SERVICE-INFO

Нов болт – обтяжна ролка 531 0274 30

Състояние към 12.2007
INA 0014

Снимка 1: 531 0274 30

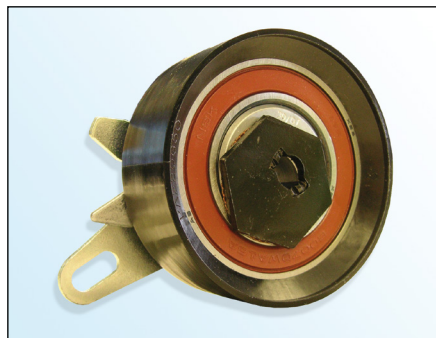
Като част от непрестанното развитие на нашите продукти и на качествения контрол, LuK AS доставя нов болт (фигура 3) с обтяжна ролка 531 0274 30.

- плосък болт с глава тип Torx (вдлъбната шестогранна глава)
- Глава на болт с $\varnothing 18,5 \text{ mm}$
- Клас на болт 10,9
- Материал за блокиране на резби върху болта
- Подобрено самоблокиране

LuK AS препоръчва смяната на оригиналния болт (Фигура 2) с доставяния болт.

Въртящ момент на затягане: $20 \pm 1,5 \text{ Nm}$
